マイクロコントローラ技術情報

技術通知 V850 リアルタイム OS RX850 Pro 使用制限事項の件				発行番号	ZMT-F35-10-0012	1/2
				発行日	2011年 3月 30日	
				発行部門	ルネサス エレクトロニクス株式会社 MCU 事業本部 ソフトウェア統括部 MCU ツール技術部	
文書分類	○	使用制限事項		バージョン・アップ	ドキュメント誤記訂正 (正誤表)	その他
関連資料	なし

RX850 Pro カーネルの制限事項一覧

No. 15

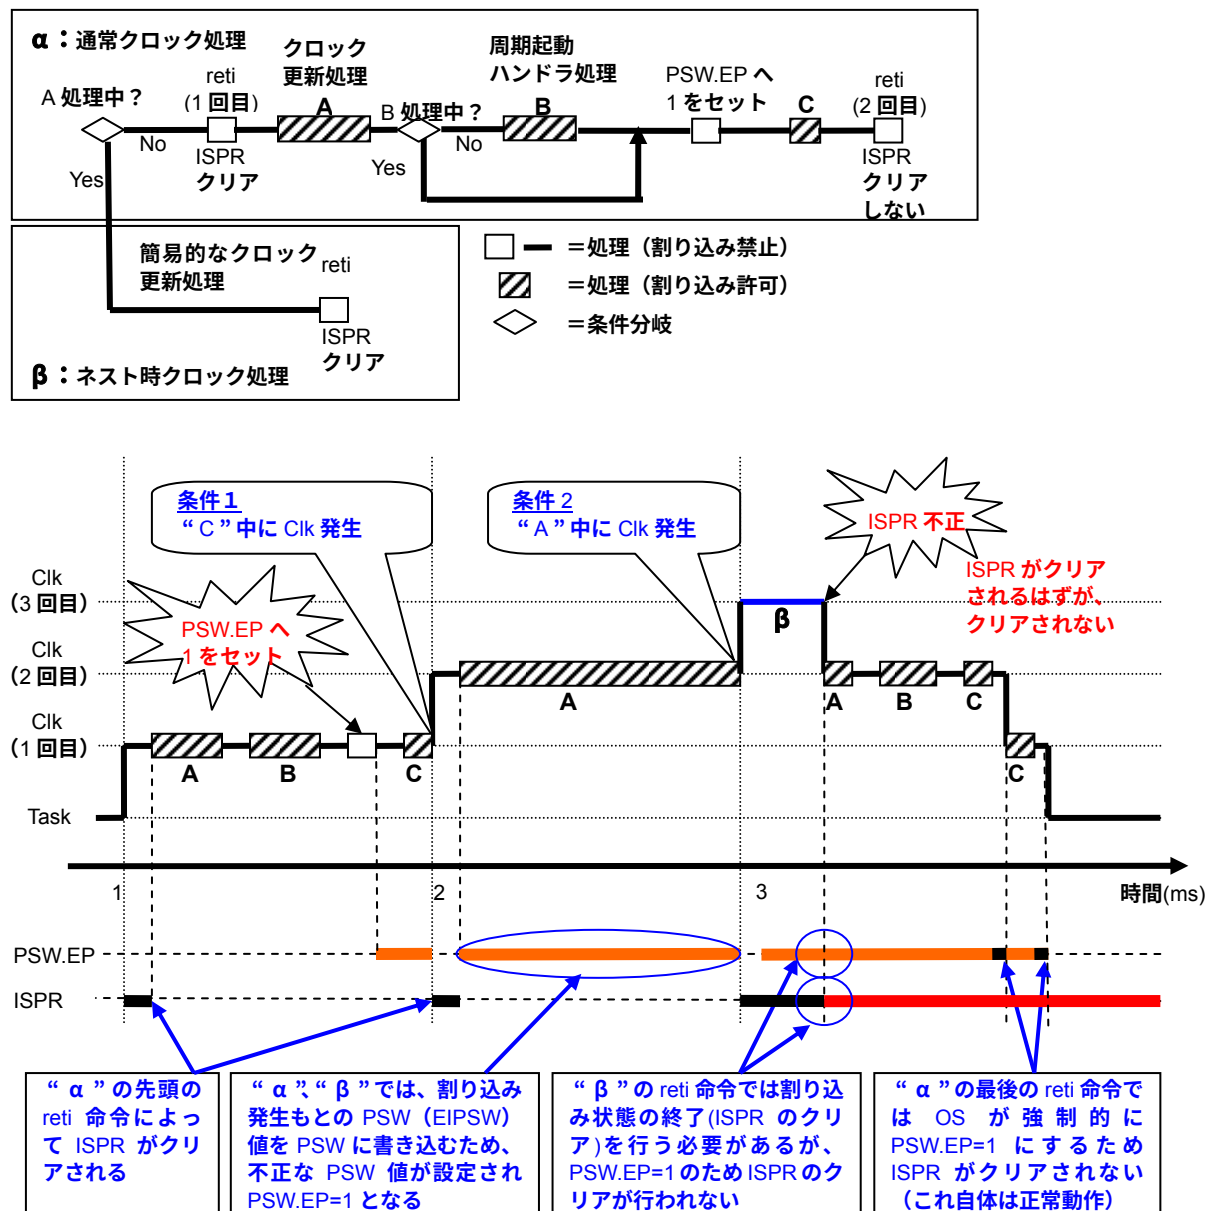
クロック割り込み処理が多重に受け付けられると、割り込みが入らなくなる場合がある不具合

【内 容】 クロック割り込みが多重に受け付けられた場合、ISPR レジスタのクロック割り込みに対応した優先度のビットに 1 が立ったままとなります。その結果、クロック割り込みの持つ優先度以下の割り込みが受け付けられなくなります。

【原 因】 クロック割り込み処理中のあるタイミング（下図 C）に割り込みが入ると、割り込み復帰時に EP=1 のままとなります。EP=1 で割り込み復帰 (reti) すると、ISPR のフラグがセットされたままとなります。この結果「入った割り込みの優先度以下の割り込み」が入らなくなります。

【回避策】 ニュークリアス共通オブジェクトを rxcore.o から rxlcore.o へ変更してください。

【改善策】 Ver.3.21 で修正。

**例 2**

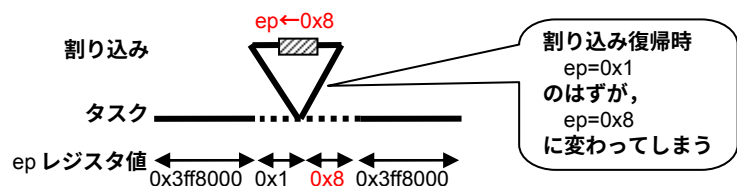
ep レジスタ値が書き換わっている区間（下図点線）で割り込みが発生し、割り込み先で ep レジスタが書き換わる（下図斜線）と、割り込みから戻った時点で不正なテンポラリ・レジスタ値となり、動作が不定となります。これは、RX850 Pro の割り込みが、ep レジスタを割り込みで退避・復帰していないためです。

【回避策】 ep レジスタをテンポラリ・レジスタとして使用しないでください。GHS コンパイラでは、以下のようによりオプション指定を行えば、ep レジスタがテンポラリ・レジスタとして使用されません。

- “-OS”、または、“-notda”を指定する場合は、“-Z1412”も合わせて指定する。
- “-allocate_ep”は指定しない。

No. 1 メッセージ行から F1 キーでヘルプを開くことができない制限

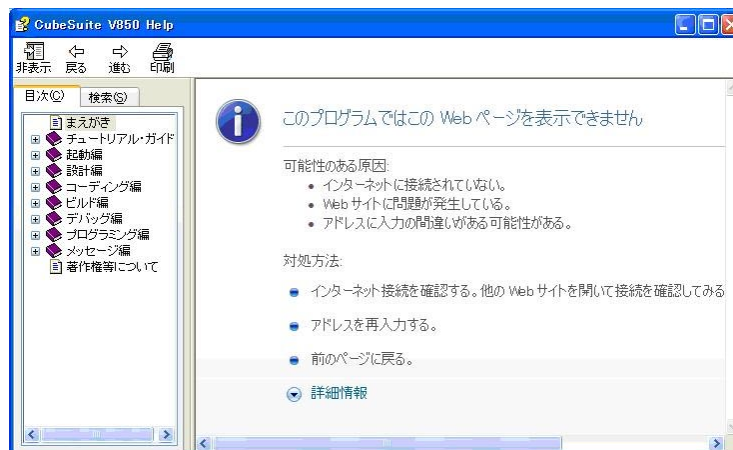
【内 容】 RX850 Pro 用プロジェクトで、出力パネル上に表示されるビルド・ツールの出力メッセージヘカースルをあわせて F1 キーを押すと、ヘルプ内のメッセージ説明が開くはずが、以下のようなヘルプが開きます。

【回避策】 メニューバーの [ヘルプ] → [CubeSuite のヘルプ] でヘルプを開き、対象メッセージを検索してください。

【改善策】 リアルタイム OS ビルド設定用プラグイン（共通部）Ver.1.01 で修正。
